TRANS/WP.11/2005/8  
14 juillet 2005

**PROPOSITION D'AMENDEMENTS À L'ACCORD RELATIF AUX TRANSPORTS  
INTERNATIONAUX DE DENRÉES PÉRISSABLES ET AUX ENGINES SPÉCIAUX  
À UTILISER POUR CES TRANSPORTS (ATP)**

**Paragraphe 2 c) de l'appendice 1 de l'annexe 1**

Communication de la Finlande

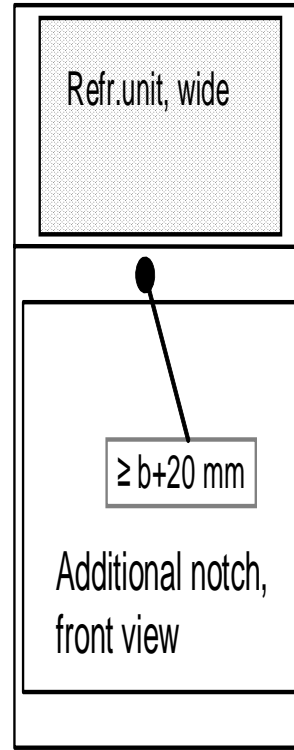
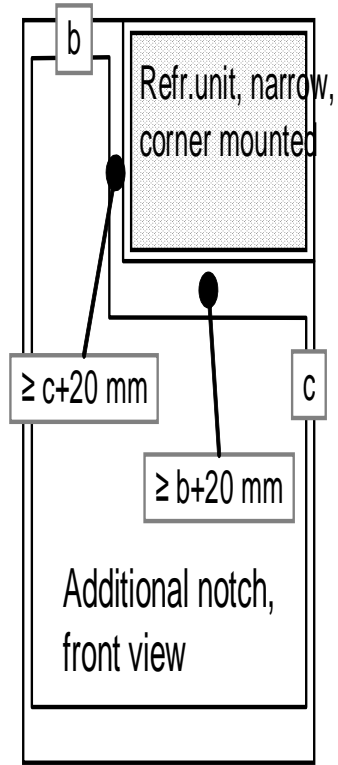
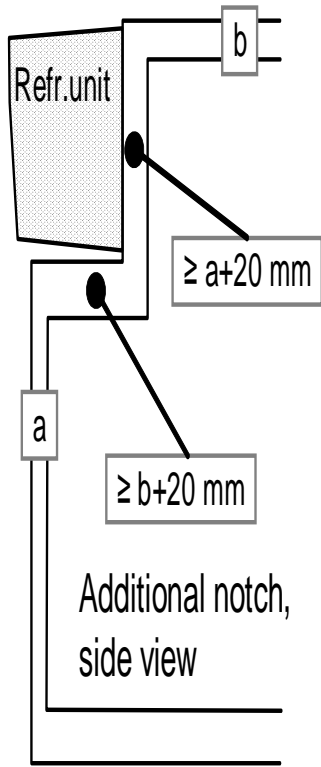
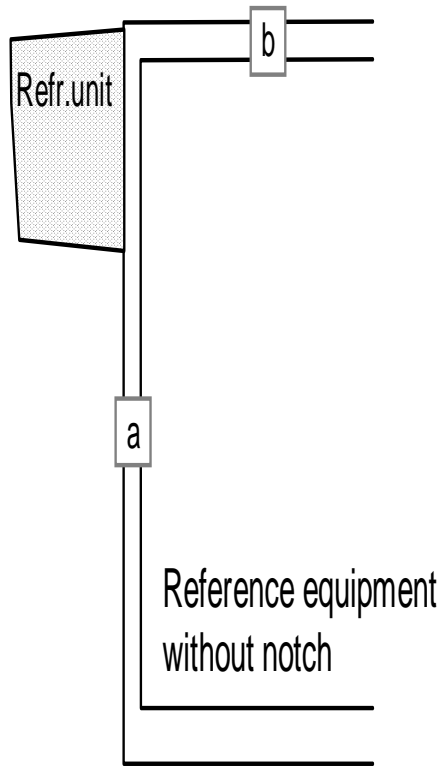
- Note 1.4 Une encoche destinée à accueillir l'équipement frigorifique peut être ajoutée à l'engin de référence, sur la partie antéro-supérieure de la caisse, à condition que l'épaisseur de l'isolant dans les parois horizontales et verticales de l'encoche soit d'au moins 20 mm supérieure à celle de l'isolant contenu dans les parois horizontales et verticales correspondantes de l'engin de référence. Seul le fabricant de la caisse est habilité à pratiquer l'encoche supplémentaire.
